Ontwikkeling 'Steendalerhof' Steendalerstraat 56 te Gennep

*Welkom omwonenden
Steendalerstraat, Kruisstraat, Picardie en Wagenstraat*

Hoofdthema's ingezonden Zienswijzen

1 Doorsnede - Toegangsweg 1 : 200

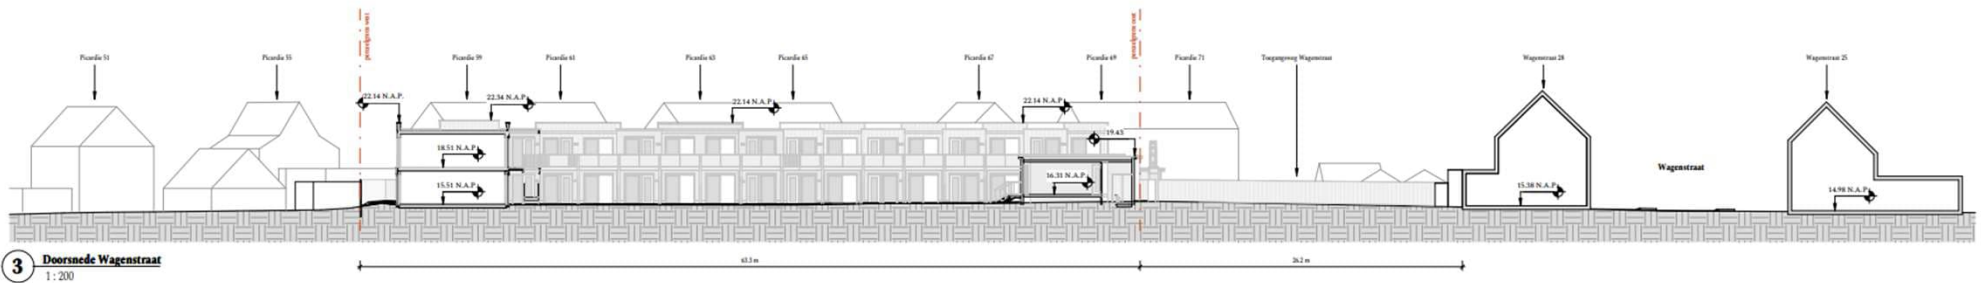
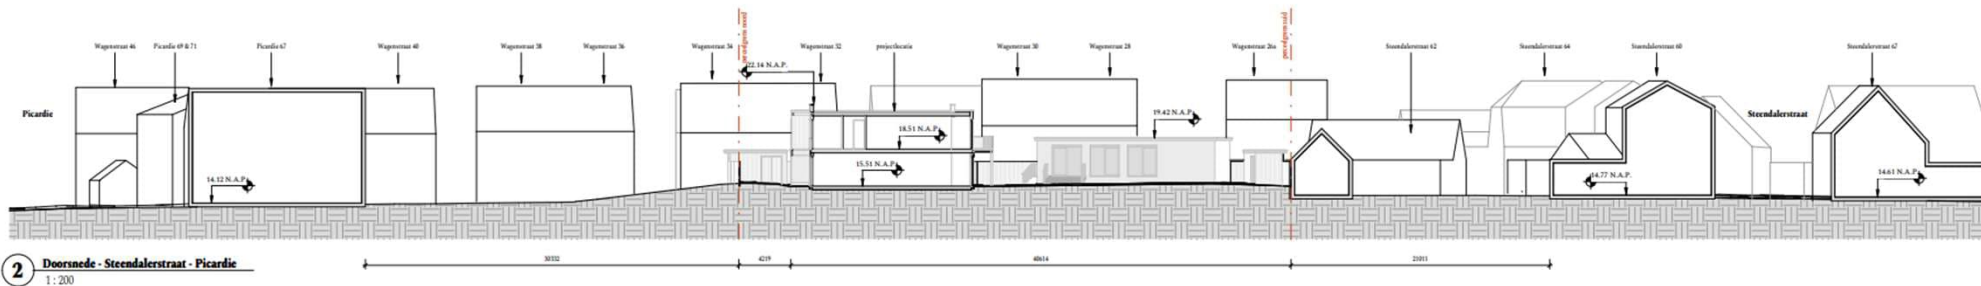
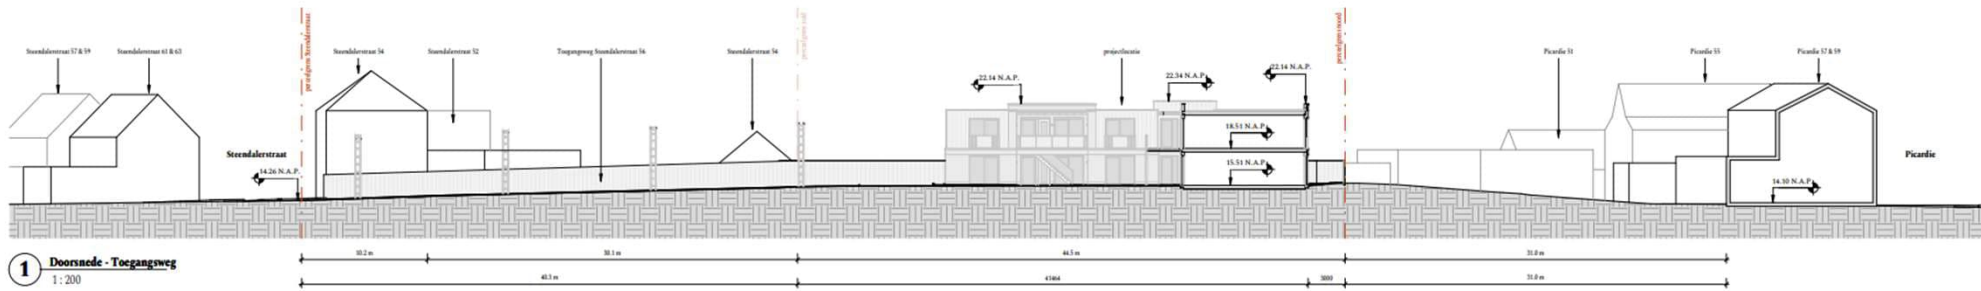
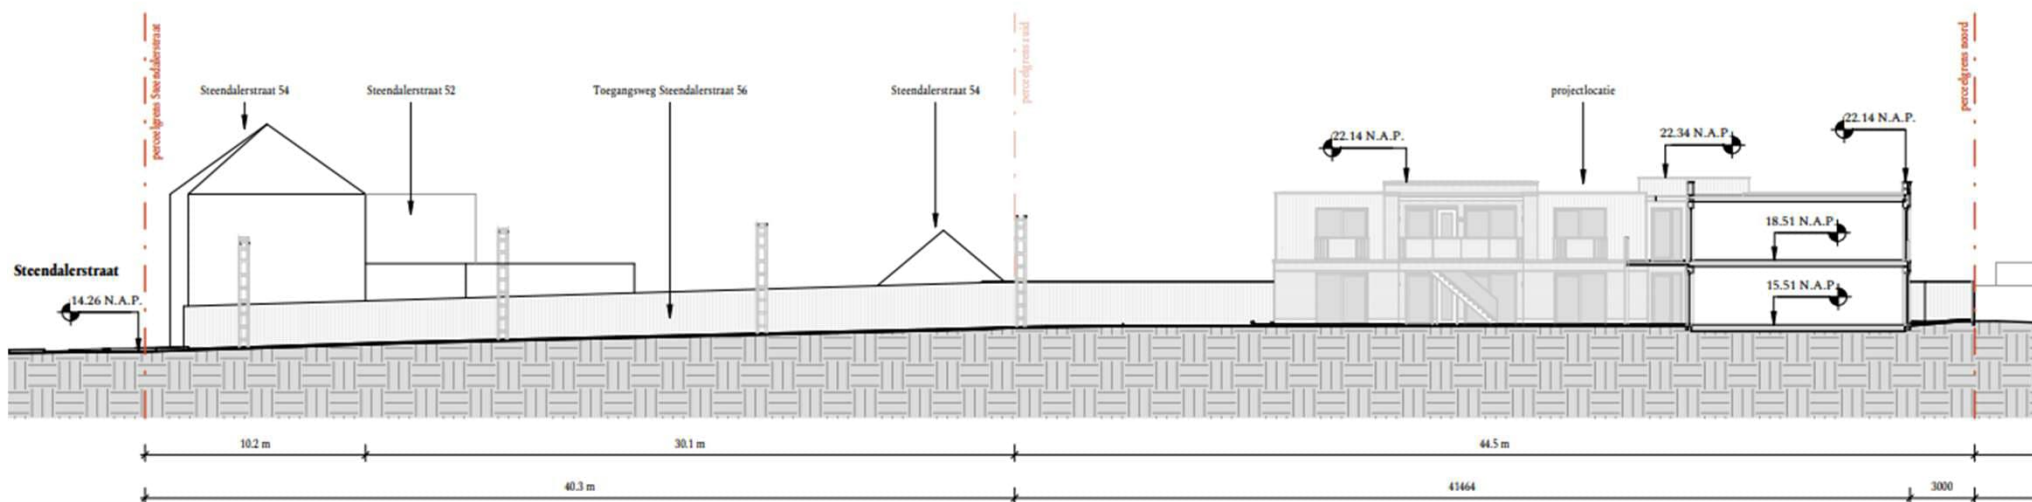
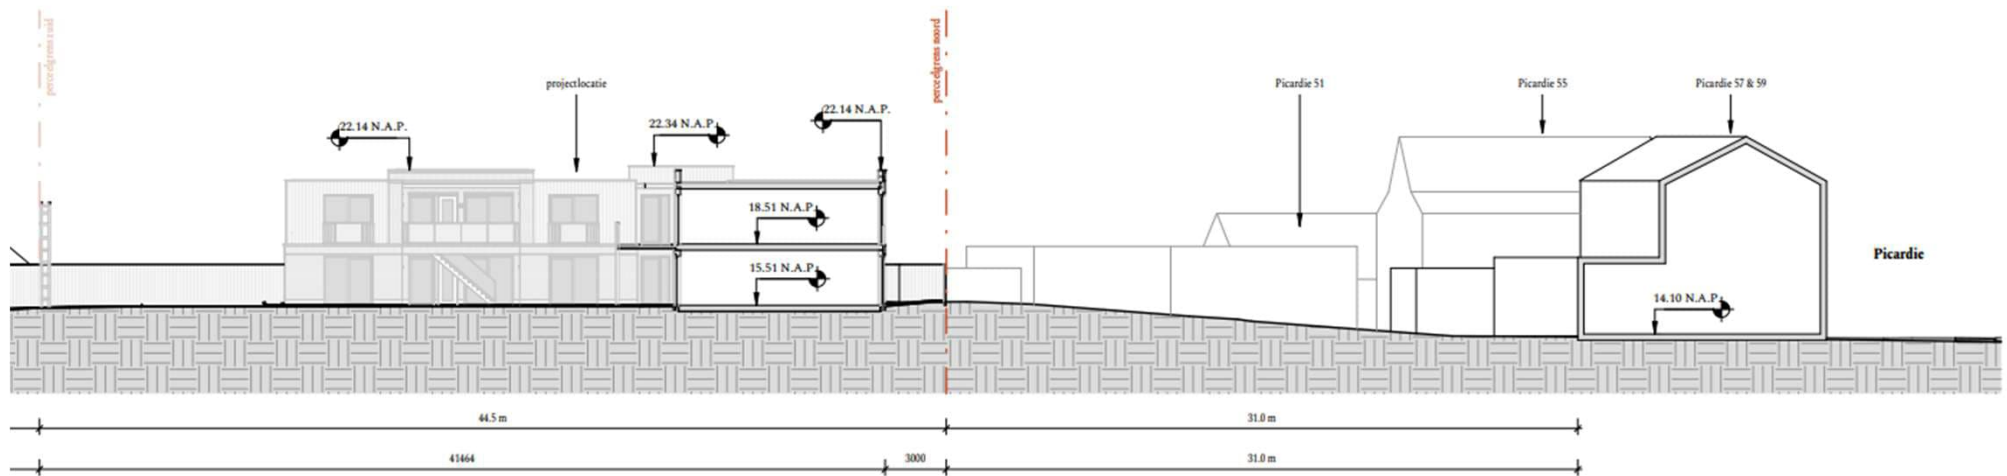
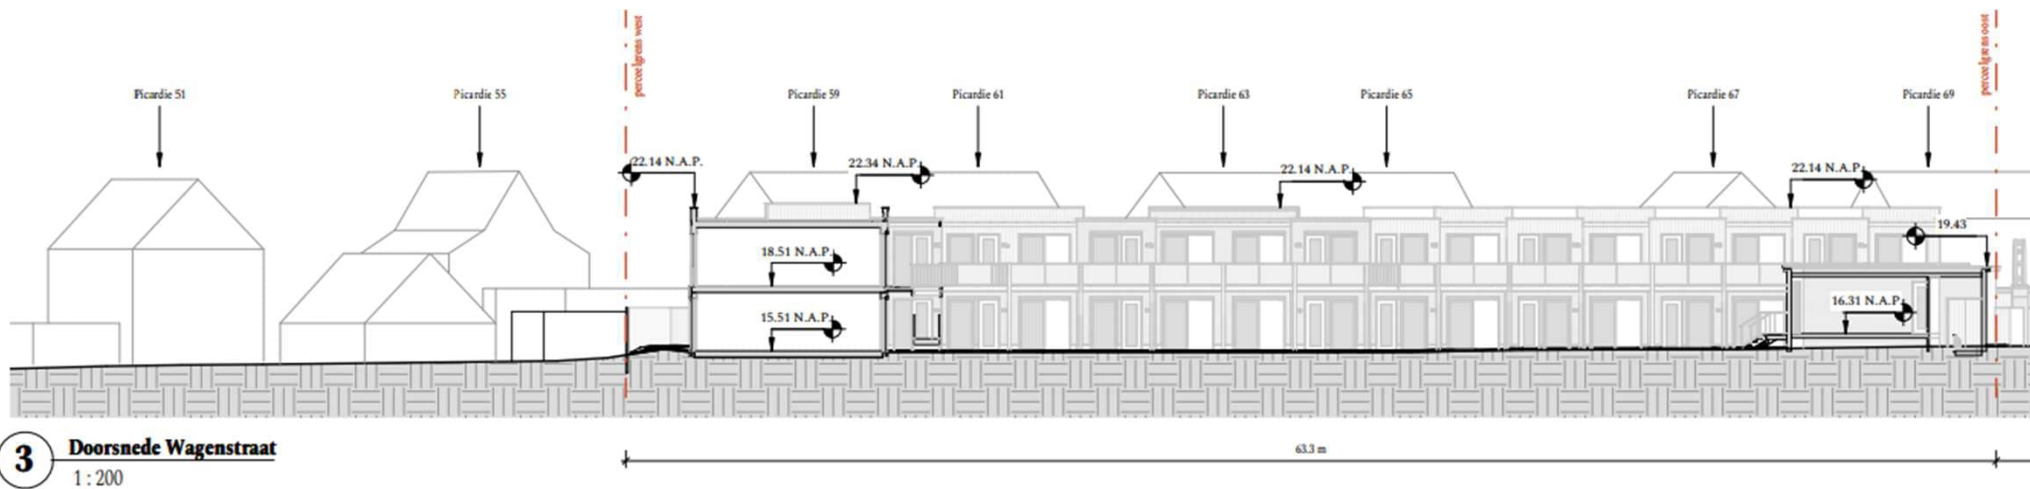
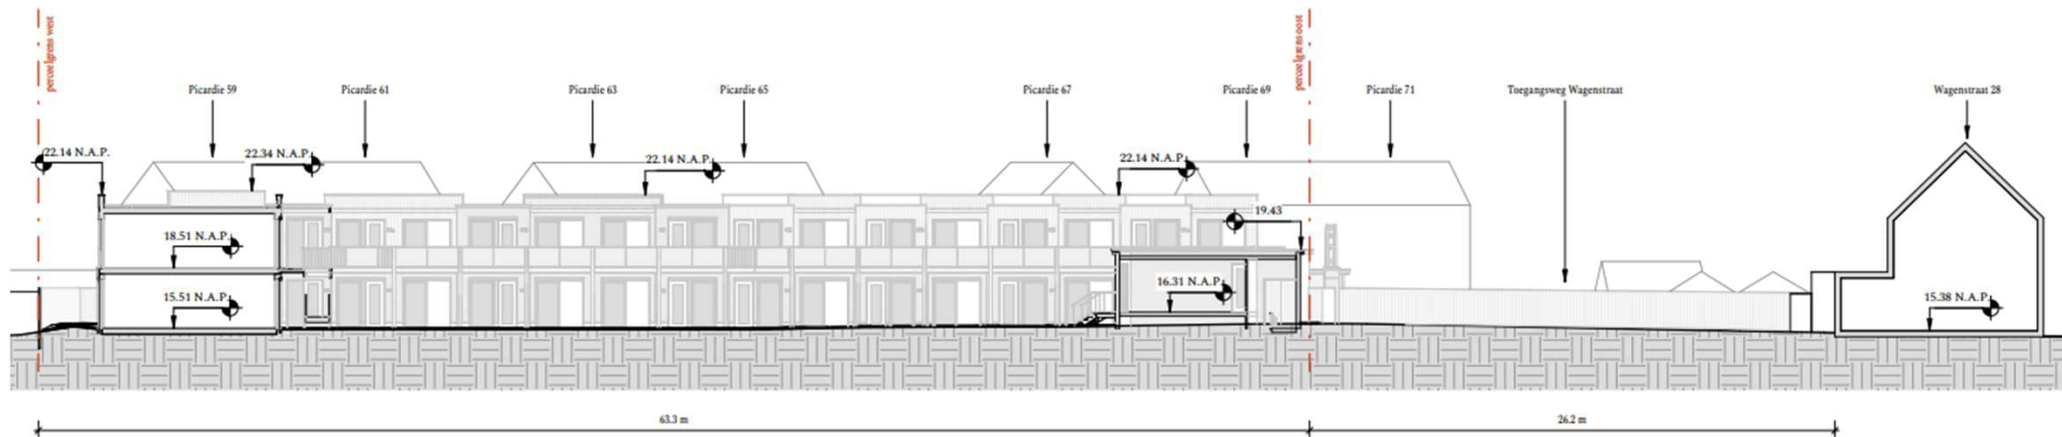
- b. Bouwhoogte
 - i. Onduidelijkheid peilhoogte
 - ii. Inkijk en privacy

- i. Onduidelijkheid peilhoogte
 - Definitie peilhoogte
 - 2 bouwlagen ca 6.0 m plus 0.5 m dakrand
 - 1.0 m extra voor „ondergeschikte bouwdelen“

Zie bijgevoegde tekeningen vergelijk met de omringende bebouwing met NAP gegevens.

Achterzijde Picardie op 1.5 m ooghoogte

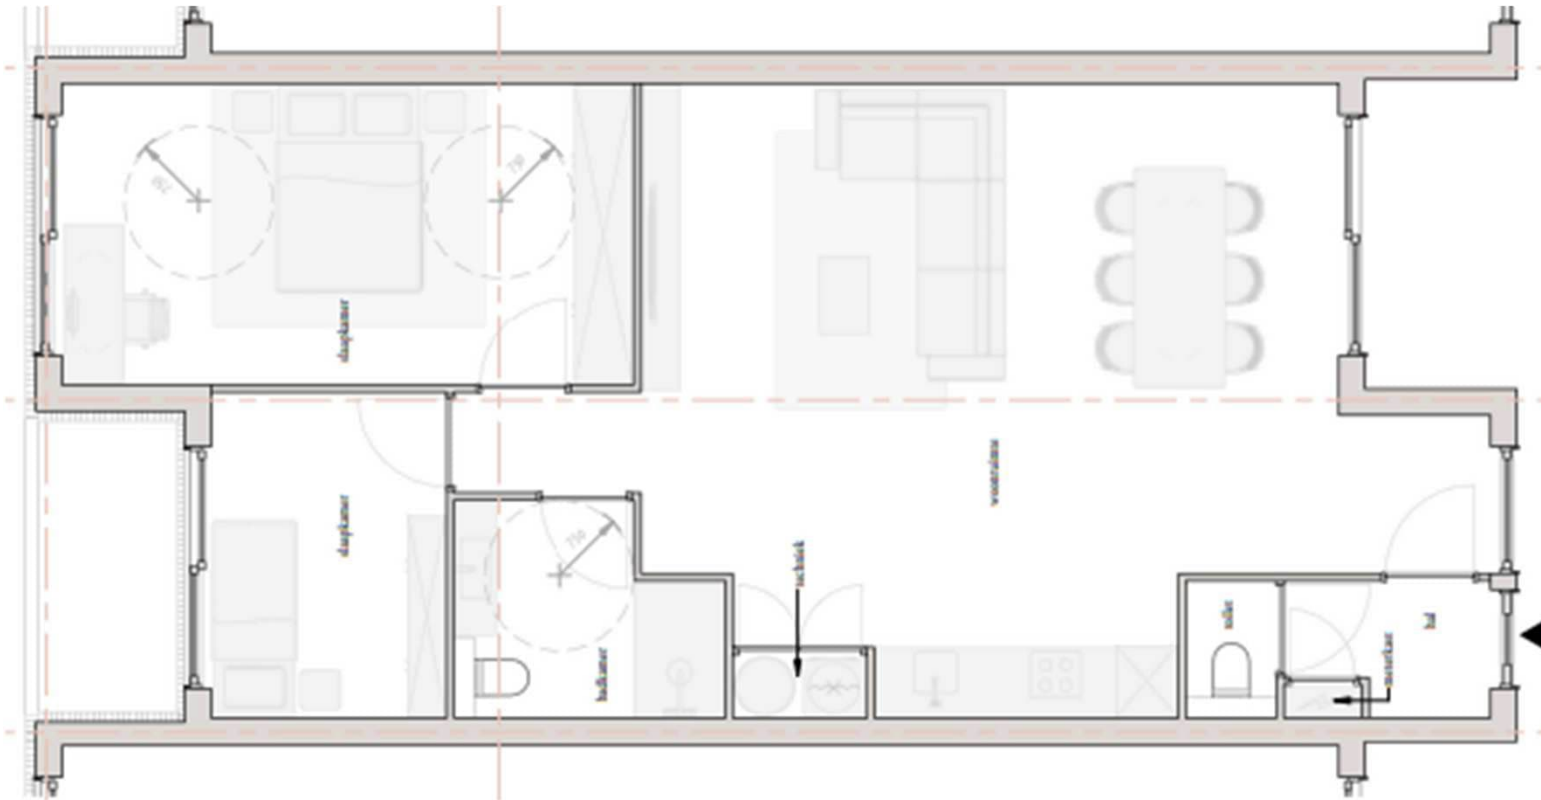
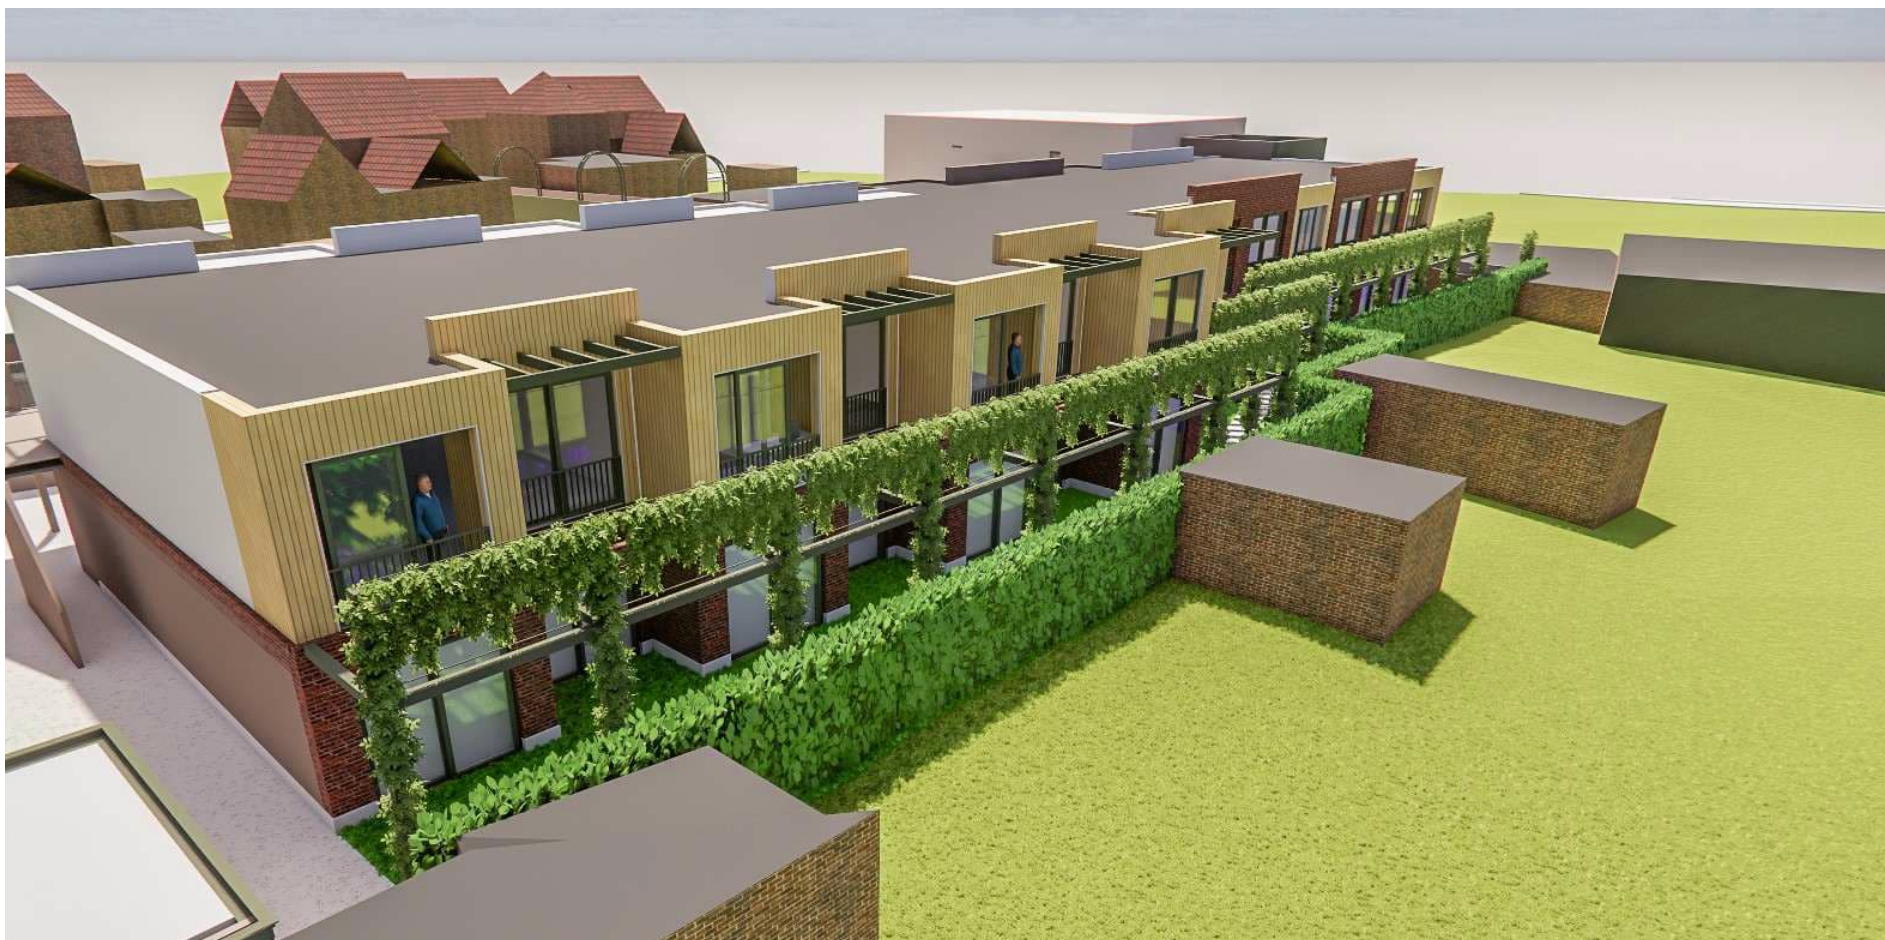
- b. Bouwhoogte
 - i. Onduidelijkheid peilhoogte
 - ii. Inkijk en privacy

Volgende maatregelen:

- ontsluiting via (een galerij in) de binnentuin (de Hof)
- woonfuncties aan hof
- achterzijde complex (Picardie) groenconstructie tot een hoogte van 3,7 a 5 m
- een grensafscheiding van hagen

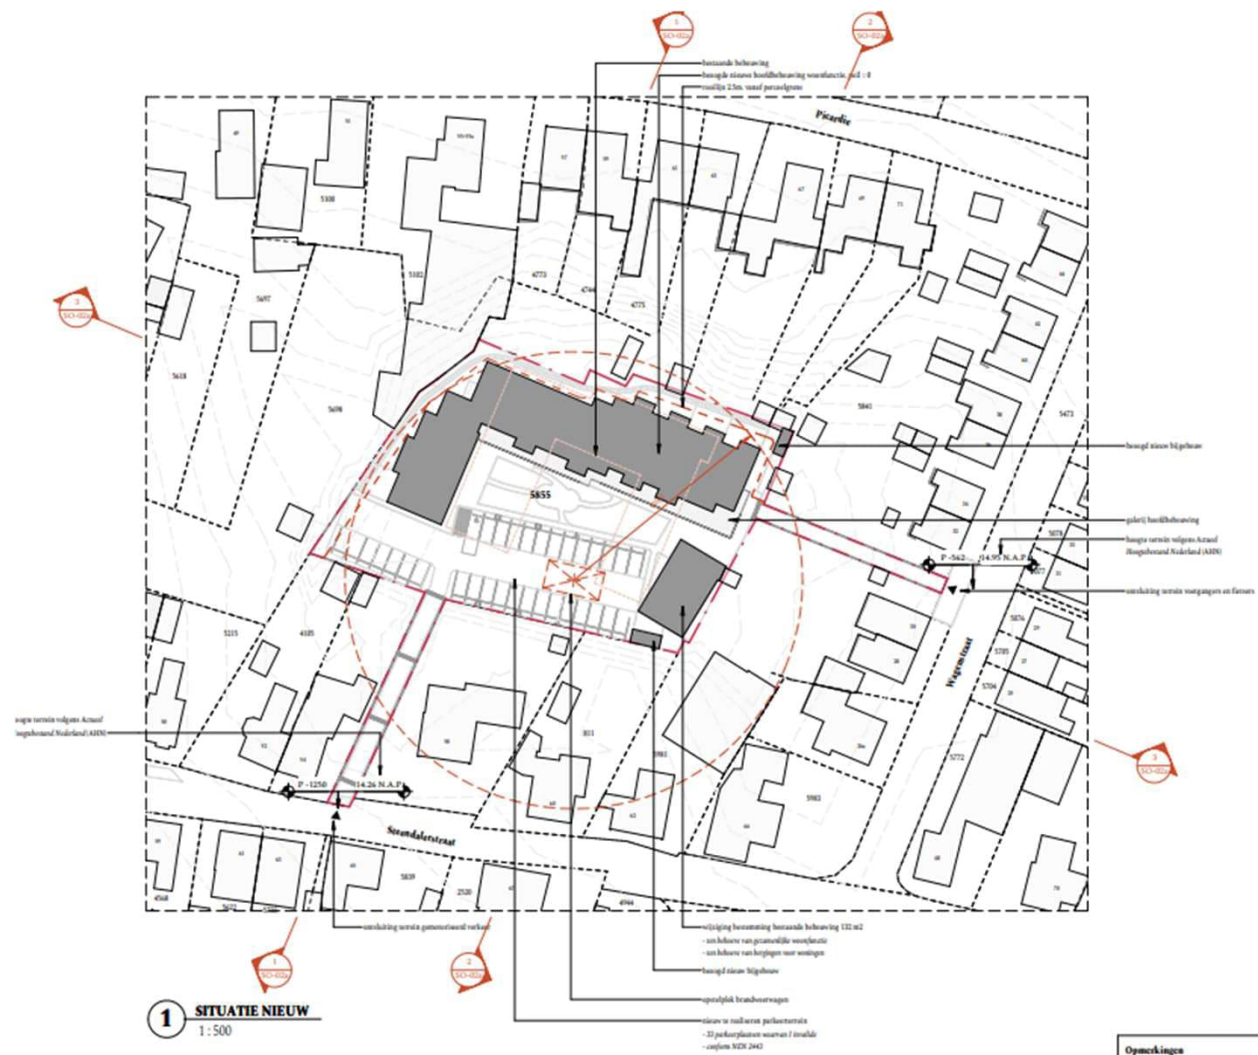
c. Toegangsweg/verkeer

Twee onderzoeken verricht:

1. Door Veiligheidsregio

- externe veiligheid → geen risicobronnen
- de bereikbaarheid van hulpdiensten → hoofdontsluiting voldoet aan normen
- de bluswatervoorziening → opstelplaats van 40 m²
- er komt een extra brandkraan aan de Wagenstraat

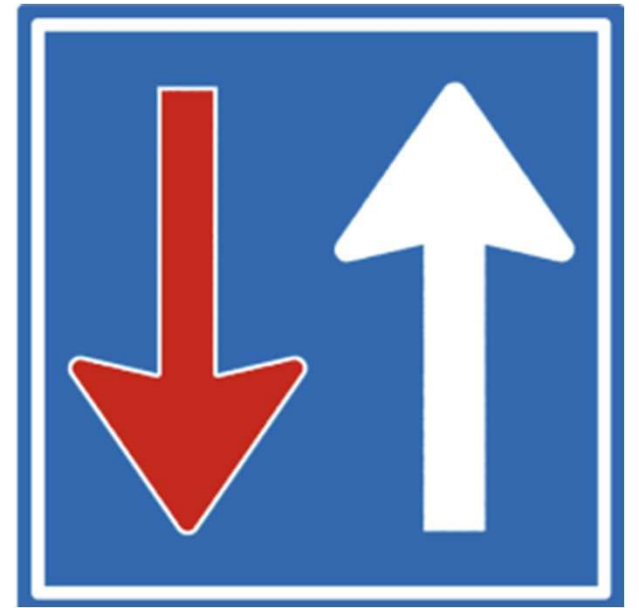
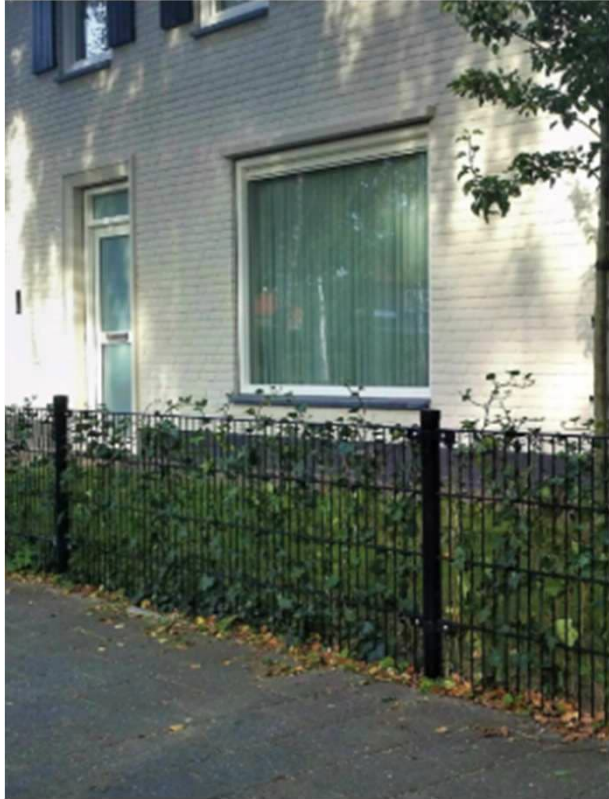
c. Toegangsweg/verkeer

Twee onderzoeken verricht:

2: Door bureau Goudappel

- geen verkeersknelpunten verwacht in Steendalerstraat en Wagenstraat.
- de zuidelijke toegangsweg voldoende breed voor de auto- en fietsontsluiting
- de oostelijke toegangsweg voldoende breed voor langzaam verkeer
